## 1 Neue Revision (07.14) von BS41q/51q V7.0-8, CRC 729F

Dieses Dokument beschreibt die Verbesserungen und neuen Funktionen der Revision (07.14) gegenüber der vorhergehenden Revision.

## H41q/H51q Releasenotes Revision (07.14) des Betriebssystems

Position der Flash-Speicher und des DIP-Schalters auf den Baugruppen F 865X

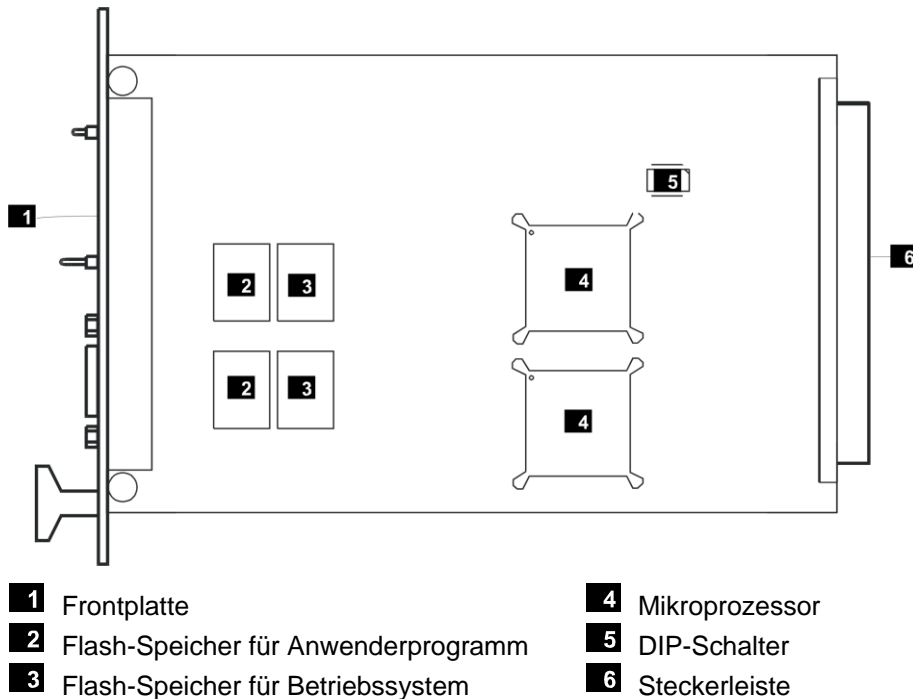
- Ein Online-Tausch des Betriebssystems ist nicht zulässig, wenn folgende Bedingungen zusammentreffen:
  - Das alte Betriebssystem hat eine Revision vor BS41q/51q V7.0-8 (0114).
  - Die Zentralbaugruppen der Typen F 8650, F 8651, F 8652, F 8653 sind mit Flash-Speichern der Firma SGS-Thomson (umbenannt in STMicroelectronics) ausgerüstet.

Eine Zentralbaugruppe ist bei der Hardware-Einstellung 9600 Baud (DIP-Schalter - siehe Bild) nicht ladbar, wenn folgende Bedingungen erfüllt sind:

**Abhilfe:** die Bedingungen vermeiden, z. B. durch

- Laden mit 57 600 Baud
- Laden über Coprozessor-Baugruppe
- Vorladen der Zentralbaugruppe in einem anderen Baugruppenträger
